Erweiterung Zwischenlager

Fachstellungnahme

REPORT
REP-0950

WIEN 2025

Abbildung 3: Grundriss des Zwischenlagergebäudes (UVP-BERICHT 2024)

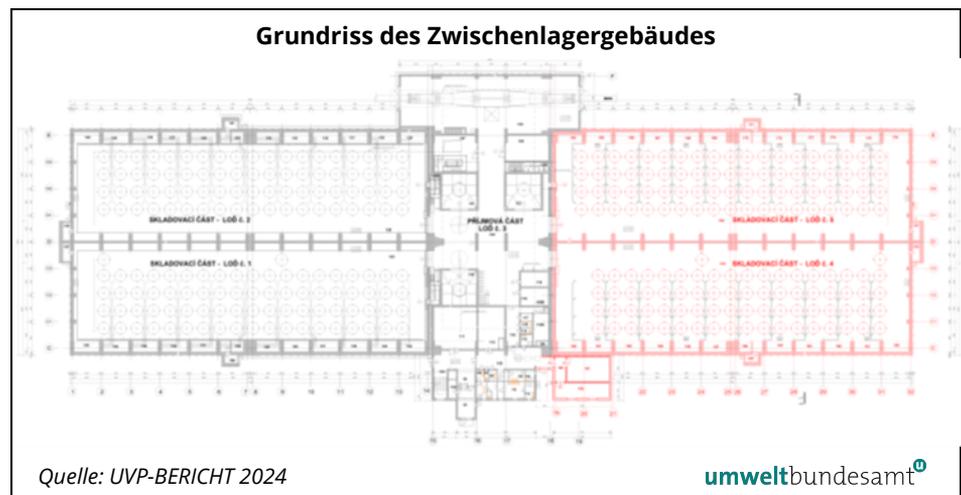
Die Außenwand besteht im unteren Bereich aus einer ca. 60 cm dicken Stahlbetonwand mit innenliegendem Stahlbetondurchbruch für die Lufttechnik. Sie bildet gleichzeitig die Abschirmwand für die Lagerbereiche.

Es ist zwar eine naheliegende Option das bestehende Lager zu erweitern und die vorhandene Infrastruktur zu nutzen, andererseits schließt dies nicht aus für den geplanten Erweiterungsbau dickere Außenmauern als für das bestehende Zwischenlager zu verwenden.

VE5: Auch wenn es eine naheliegende Option für die Erweiterung der Kapazitäten die vorhandene Infrastruktur des bestehenden Lagers zu nutzen, schließt dieses Vorgehen nicht aus, für den geplanten Erweiterungsbau des Zwischenlagers dickere Außenmauern als für das bestehende Zwischenlager zu verwenden und somit ein robustes Lagergebäude zu errichten und das bestehende Gebäude zu ertüchtigen.
